川内原子力発電所1号炉、2号炉審査資料

TTS-003改

川内原子力発電所1号炉及び2号炉

標準応答スペクトルを考慮した地震動評価における
地下構造モデルの設定について
(コメント回答)

地震波干渉法により推定された地盤減衰
(EL.11.0m~EL.-118.5m)

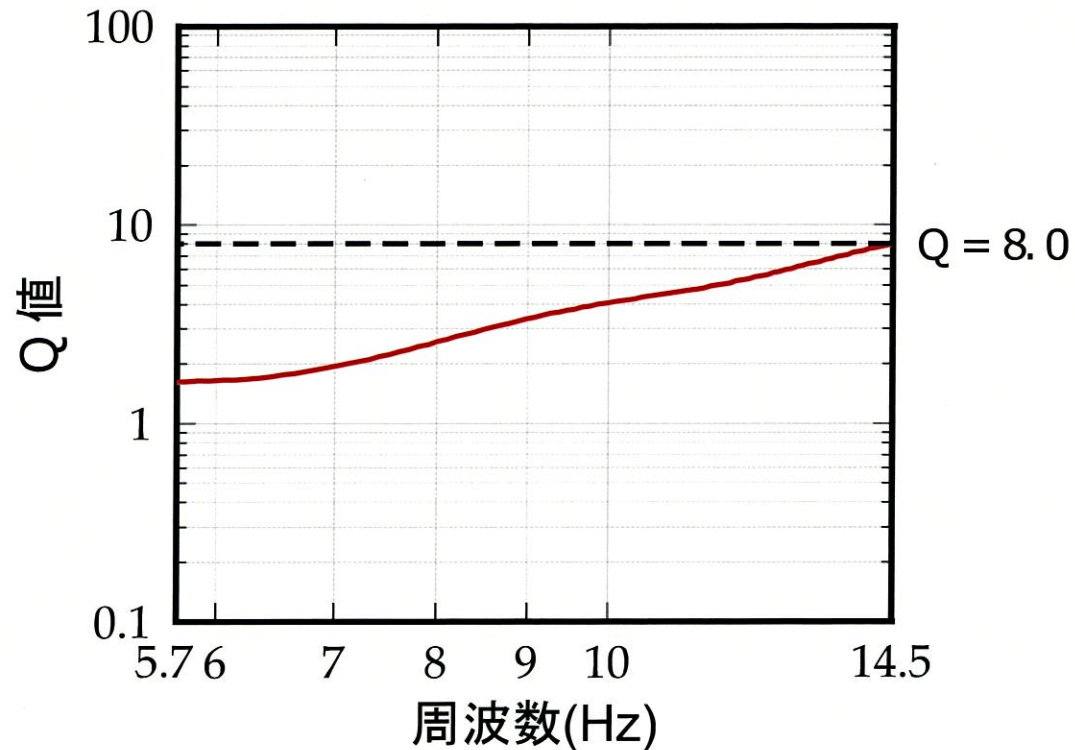
No.	コメント	指摘場所	対応状況
1	地下構造モデルの地盤減衰の設定について、妥当性を説明すること。また、地盤減衰の設定根拠としている地震観測記録が得られていない範囲(EL.-118.5m~-200m)の地盤減衰の設定の妥当性についても併せて説明すること。	第983回 原子力発電所の 新規制基準適合性に 係る審査会合 (令和3年6月11日)	TTS-003改 P4~58
2	新たに設定した地下構造モデルによる既許可の基準地震動への影響について説明すること。		TTS-003改 P61~70
3	地震基盤相当面について、設置許可基準規則解釈別記2の $V_s=2,200\text{m/s}$ 以上に対し、 $V_s=2,150\text{m/s}$ の層上面(EL.-480m)に設定したことの妥当性を説明すること。		TTS-003改 P59~60 【参考2】
4	模擬地震波の作成について、複数の方法から一様乱数の位相をもつ正弦波の重ね合わせを採用した妥当性を説明すること。		次回以降 説明予定
5	既許可以降の観測・調査・分析などについて説明すること。		適宜反映
6	変はんれい岩について、地質層序と地質図の凡例の記載の考え方を説明すること。		次回以降 説明予定

- 地震波干渉法により推定された地盤減衰（Q値）の下限は $Q=8.0$ 程度。
- 伝達関数により同定された地盤減衰（Q値）と地震波干渉法により推定された地盤減衰（Q値）は、概ね整合しており、両手法の検討結果の信頼性を確認。
